Nasz znak: WZ.261.2.26.2021  
Dotyczy: Rozbudowy/przebudowy drogi powiatowej nr 2400P Napachanie-Złotkowo na odcinku  
Napachanie-Rokietnica  
Wasz znak:

Zamawiający – Zarząd Dróg Powiatowych w Poznaniu informuje zgodnie z art. 284 ust. 2 ustawy z dnia 11 września 2019 r- Prawo zamówień publicznych (t. j. Dz. U. z 2021 r., poz. 1129 ze zm., dalej ustawa Pzp), że w postępowaniu o udzielenie zamówienia publicznego Wykonawca zwrócił się do Zamawiającego o wyjaśnienie treści specyfikacji warunków zamówienia .

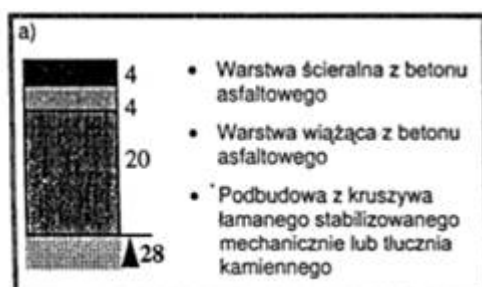
W związku z konstrukcją ścieżki rowerowej (4cm – warstwa ścieralna z mieszanki typu AC 5S, 15cm – warstwa podbudowy zasadniczej z gruntu stabilizowanego cementem C1,5/2, podłoże) zgłaszamy nasze wątpliwości dotyczące jej poprawnego wykonania na w/w kontrakcie. W poniższych punktach przedstawiamy konstrukcje ścieżek rowerowych wg niemieckich oraz polskich dokumentów, uwagi dotyczące technicznych możliwości poprawnego wykonania nawierzchni warstwy ścieralnej, doświadczenia Wykonawcy oraz propozycję zmiany konstrukcji.

1.2 „Katalog typowych konstrukcji nawierzchni podatnych i półsztywnych” – w niniejszym dokumencie nie wyszczególniono konstrukcji dla ścieżek rowerowych, niemniej dla kategorii ruchu o najmniejszym obciążeniu ruchem (KR1) założono następującą konstrukcję:

- warstwa ścieralna o grubości **4cm**,
- warstwa wiążąca o grubości **5cm**,
- warstwa podbudowy z KŁSM o min. grubości **20cm**.

Kategoria ruchu	KR1
Ruch projektowy (min osi 100 kN)	0,03 - 0,09
TYP A1

1.3 „Dziennik Ustaw Nr 43, Poz. 430” z 1999 roku – w niniejszym dokumencie nie wyszczególniono konstrukcji dla ścieżek rowerowych, niemniej dla kategorii ruchu o najmniejszym obciążeniu ruchem (KR1) założono następującą konstrukcję:

- warstwa ścieralna o grubości **4cm**,
- warstwa wiążąca o grubości **4cm**,
- warstwa podbudowy z KŁSM o min. grubości **20cm**.

Drugim technologicznym problemem jest występowanie bezpośrednio pod warstwą ścieralną z mieszanki AC 5S warstwy związanej hydraulicznie przy jednoczesnym braku warstwy podbudowy z kruszywa łamanego stabilizowanego mechanicznie jako warstwy podbudowy zasadniczej. Projekt zakłada wykonanie wyłącznie warstwy podbudowy zasadniczej z gruntu stabilizowanego cementem C1,5/2 grubości **15cm**.

Zamawiający informuje, że wprowadza zmianę konstrukcji nawierzchni ścieżki rowerowej w następujący sposób:

- pomiędzy warstwą podbudowy z mieszanki związanej cementem a warstwą ścieralną z AC 5 S należy wykonać warstwę podbudowy zasadniczej gr. 10 cm z mieszanki niezwiązanej 0/31,5 mm.
- grubość warstwy podbudowy z mieszanki związanej cementem zmniejsza się z 15 cm na 10 cm.
